2025 年 8 月
株式会社ミスミ
日本企業体
金型事業グループ

「無給油スライドプレート -銅合金 20mm タイプ-」カタログ修正のご案内

無給油スライドプレート -銅合金 20mm タイプ-

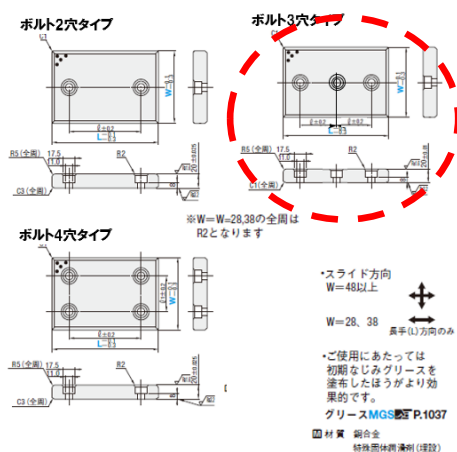
- ① 5 型式 (SEW28-300, SEW38-300, SEW48-300, SEW58-300, SEW75-300) のボルト穴を 2 穴タイプから 3 穴タイプへ修正いたします。

- ② 3 型式 (SEW150-300, SEW200-300, SEWT150-300) のL寸法誤記を修正いたします。

・ボルト 3 穴タイプ 図面追加修正

・ボルト 3 穴タイプ 識別
L (300) 追加修正

⊕ L (300) はボルト3穴タイプとなります。
